Commune de **DEVESSET**

***Modification simplifiée n°1 du Plan
Local d'Urbanisme***

Note relative au projet de modification

Septembre 2015

Orientation d'aménagement et de programmation entre l'église et le premier cimetière

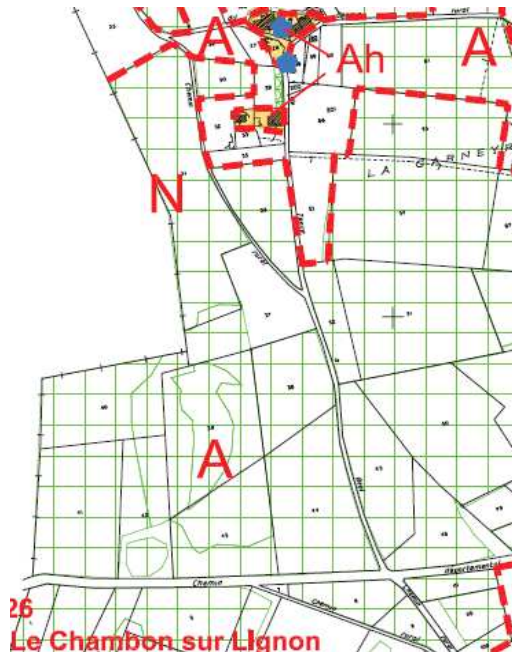
- Le schéma de l'OAP a été modifié afin de supprimer la voie d'accès le long de la servitude privée.

- Une nouvelle formulation concernant le site indicé 1 : « sur le site indicé 1, une implantation du bâti à faible distance du chemin de Laffond sera privilégiée ». Cette phrase remplace la phrase suivante : « sur le site indicé 1, les constructions privilégieront une implantation à faible distance du chemin de Laffond »,
- Une nouvelle formulation concernant le site indicé 2, avec un remplacement du terme « constructions » par celui de « bâti ». L'OAP prévoit également une orientation du bâti au Sud-Ouest afin de permettre la création d'un alignement bâti dans une perspective d'aménagement à long terme de la totalité du site indicé 2. Sur le schéma de l'OAP, la représentation de l'implantation bâtie est légèrement modifiée afin de rapprocher celle-ci par rapport au chemin de Laffond.

- La suppression de la mention du réseau d'assainissement, que ce soit dans le schéma d'aménagement, dans la légende et la description de ce schéma.

Orientation d'aménagement et de programmation entre l'église et le premier cimetière

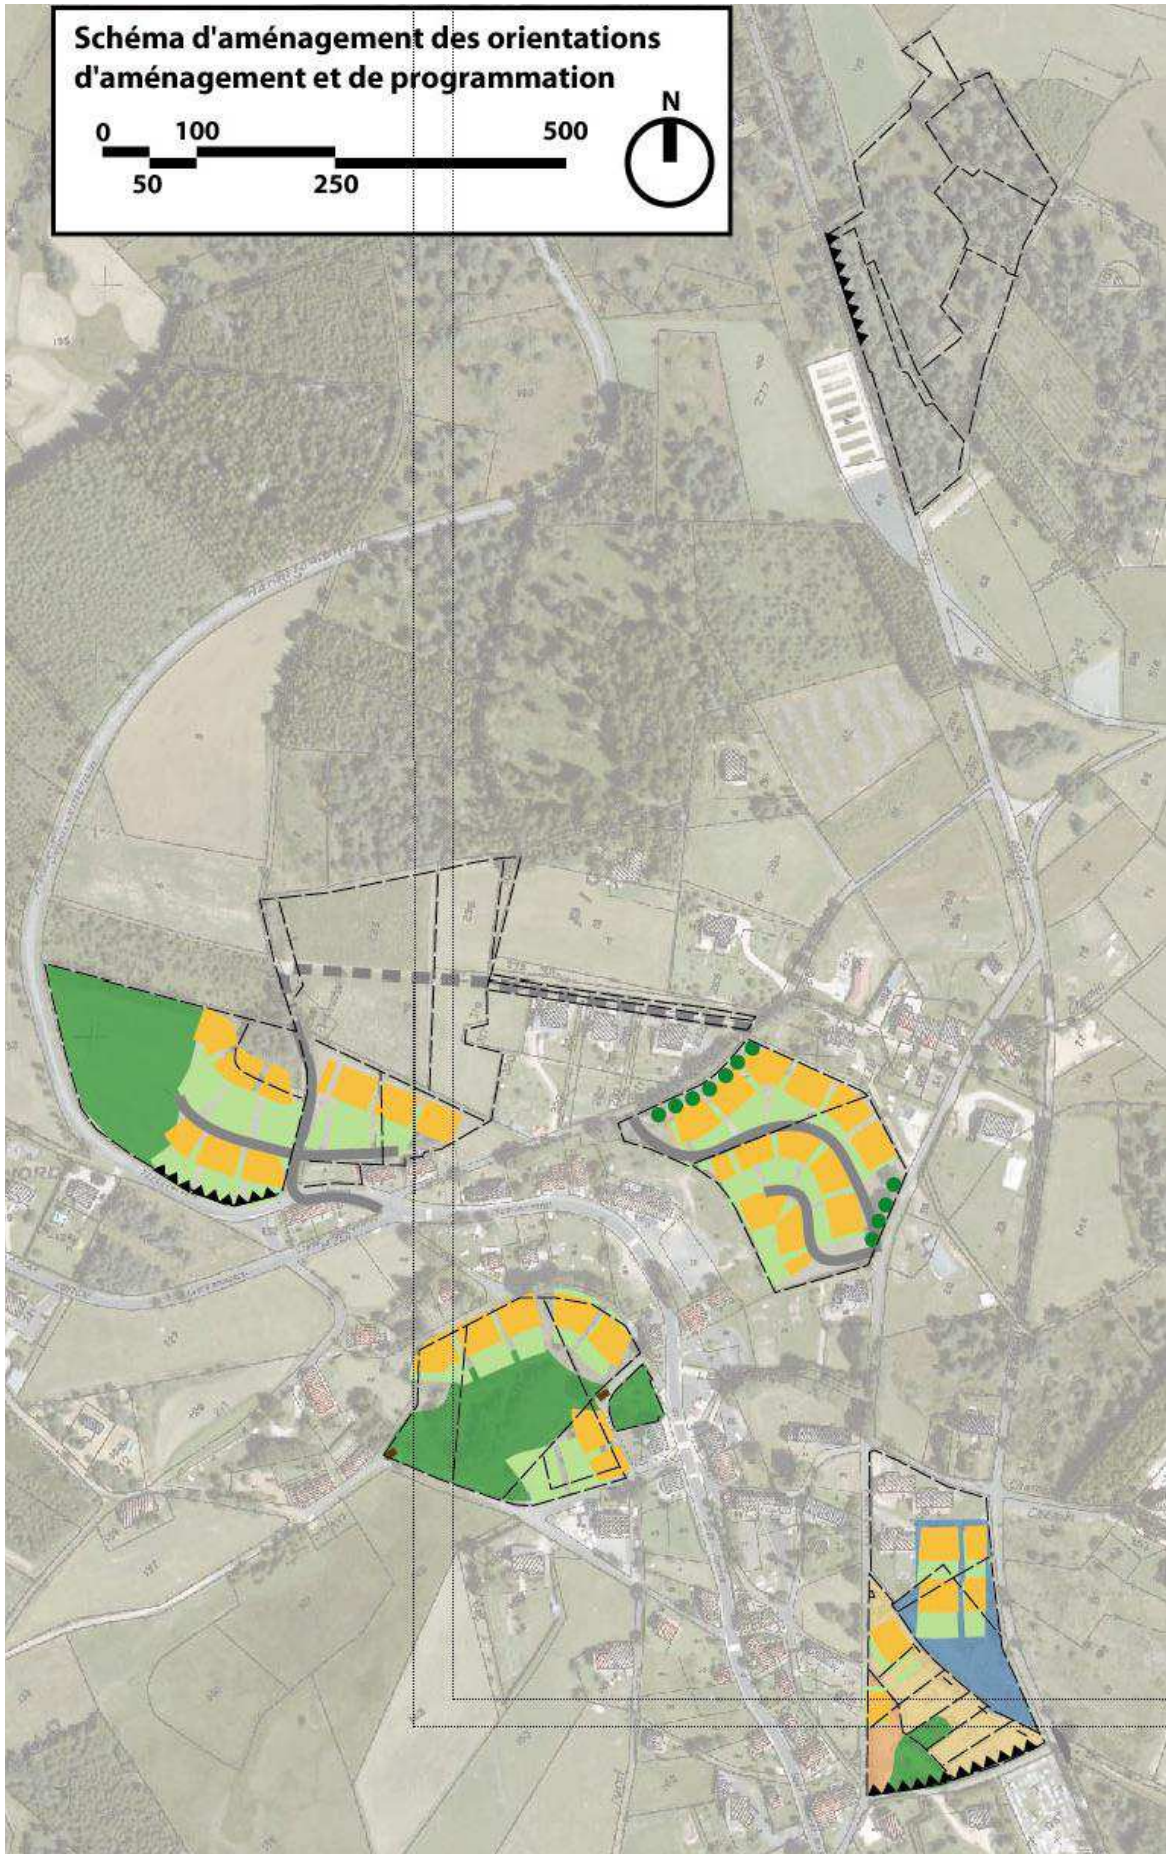
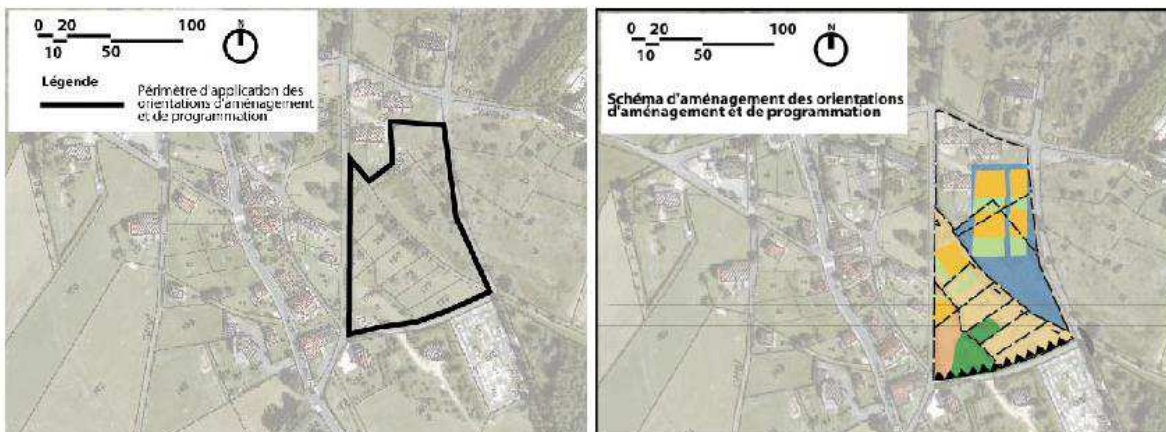
Trois sites pourront être aménagés séparément, compte tenu du relief et des conditions de desserte. Le site indicé 1 en légende pourra avoir ses accès sur le chemin de Laffond. La partie du site indicé 2 classée en zone AU sera accessible par le chemin de Laffond, tandis que la partie du site indicé 2 classée en zone N pourra être accessible soit par le chemin susmentionné, soit par le croisement de la montée du Cimetière avec l'ancienne route de Saint-Bonnet-Le-Froid, sous réserve que ce croisement ait été amélioré et sécurisé. Le site indicé 3 en légende sera accessible par l'ancienne route de Saint-Bonnet-le-Froid. Dans le cadre du présent PLU, seule une partie des trois sites sera urbanisée : ainsi, la réalisation des infrastructures pourra se limiter à la partie qu'il est prévu d'aménager

Interdiction d'accès par la montée du cimetière, sauf dans le cadre de l'amélioration et de la sécurisation du croisement avec la route de Saint-Bonnet-Le-Froid

Sur le site indicé 1, une implantation du bâti à faible distance du chemin de Laffond sera privilégiée. Sur le site indicé 2, le bâti sera préférentiellement orienté au Sud-Ouest, permettant d'anticiper la formation d'un alignement avec de futures constructions dans l'hypothèse où ces dernières s'implanteraient sur la partie du site classée en zone N. La hauteur du bâti sera limitée à rez-de-chaussée et combles afin de préserver des vues sur la commanderie. Une implantation aux abords du chemin de Laffond est également possible.

*Projet de modification : extrait du règlement
graphique à l'échelle 1/5000*

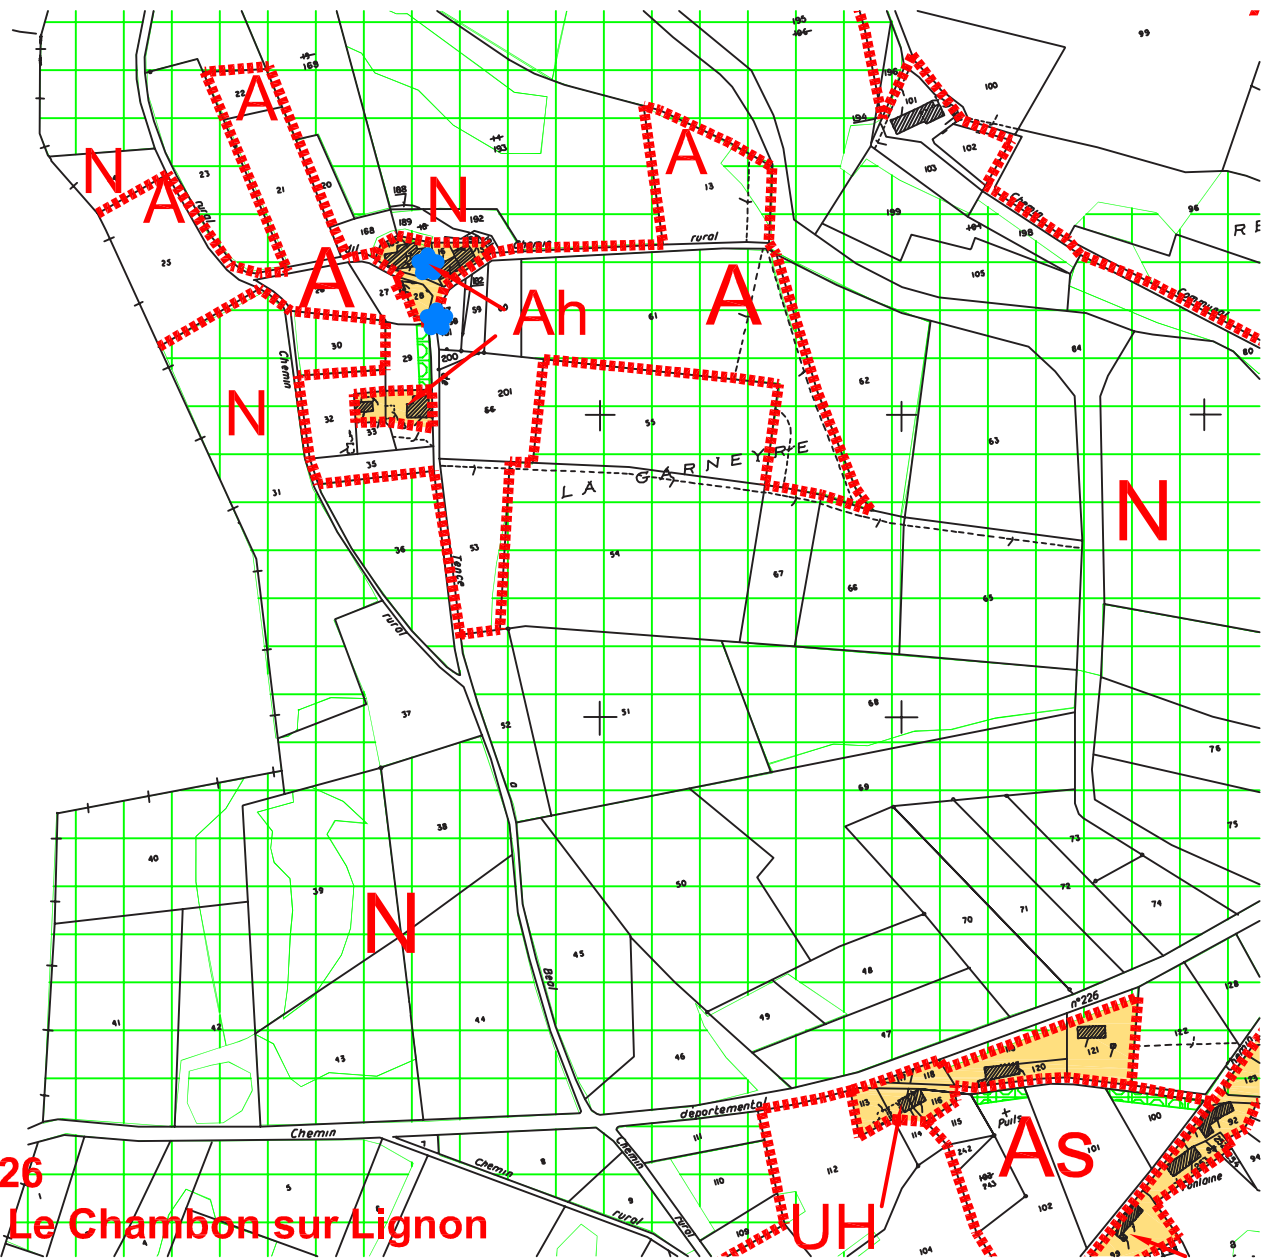
Lettre « A » apparaissant au sein d'une zone « N ».

La lettre « A » est remplacée par une lettre « N ».

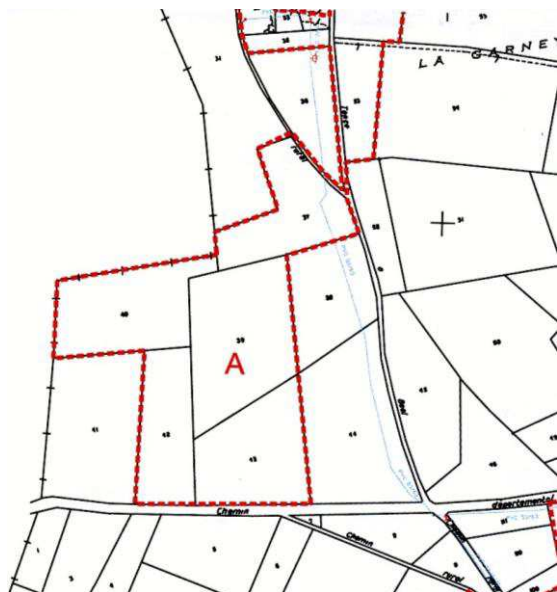
En premier lieu, l'OAP prévoit la création d'une voie d'accès reliant l'ancienne route de Saint-Bonnet-le-Froid et le chemin de Laffond, qui serait l'unique voie de desserte du site numéro 2 et qui pourrait également desservir le site numéro 1. La création de cette voie est difficile parce qu'elle impacte plusieurs parcelles privées, et notamment le tracé d'une servitude privée. Elle représente un aménagement trop important au regard des perspectives d'urbanisation du secteur, à plus forte raison si elle traverse la partie du tènement classée en zone N afin de se raccorder à l'ancienne route de Saint-Bonnet-Le-Froid. Or, la desserte des sites numéros 1 et 2 en zone AU peut se faire directement par le chemin de Laffond, qui est une voie publique. Cette solution est donc facilement réalisable, et n'empêche pas une densification du tènement. Dans une perspective à long terme d'aménagement de la partie du tènement actuellement classée en zone N, une desserte directe par l'ancienne route de Saint-Bonnet-Le-Froid sera possible, après réalisation d'un aménagement sécurité.

En second lieu, l'OAP prévoit un tracé du réseau public d'assainissement : or, le tracé et le statut de cette infrastructure ne sont pas encore connus et seront précisés dans le cadre de l'aménagement du site.

En troisième lieu, l'OAP prévoit que chacun des trois sites classés en zones UA, AU ou N accueillent plusieurs constructions. Cette densification doit donc se faire progressivement, par la réalisation d'opérations d'une ou plusieurs constructions. A cette fin, et afin d'éviter des blocages éventuels, le terme « bâti » est mieux adapté que celui de « constructions ».

- Suppression de la disposition relative à la création d'un nouvel accès le long d'une servitude privée,
- Pour le site numéro 1 et pour la partie du site numéro 2 classée en zone AU : un accès par le chemin de Laffond,
- Pour la partie du site numéro 2 classée en zone N : un accès soit par ce même chemin de Laffond, soit par le croisement de la montée du Cimetière avec l'ancienne route de Saint-Bonnet-Le-Froid, sous réserve que ce croisement ait été amélioré et sécurisé,
- Une évolution de la formulation : le terme de « constructions » est remplacé par celui de « bâti » pour l'aménagement des sites n°1 et 2.
- La suppression du tracé et de la mention d'un réseau public d'assainissement collectif au sein du périmètre d'aménagement.
